改善箇所説明図

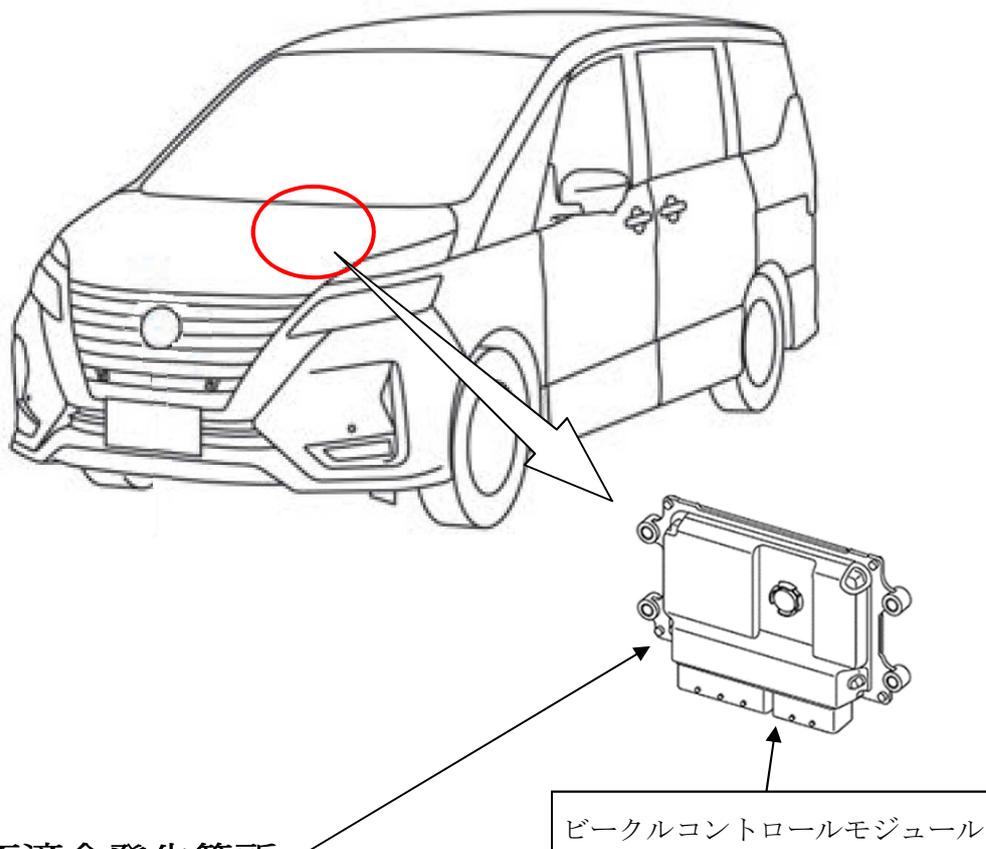
基準不適合発生箇所

e-POWER 車のピークルコントロールモジュールにおいて、制御プログラムが不適切なため、特定の道路、かつ走行条件において発電用エンジンを始動する際、燃料が残っていても燃料切れと判定することがある。そのため、出力をとめるフェールセーフ制御が作動し走行不能となるおそれがある。

改善の内容

全車両、ピークルコントロールモジュールの制御プログラムを対策品に書き換える。

識別：金色のシールをモデルナンバープレートの右横に貼り付ける。
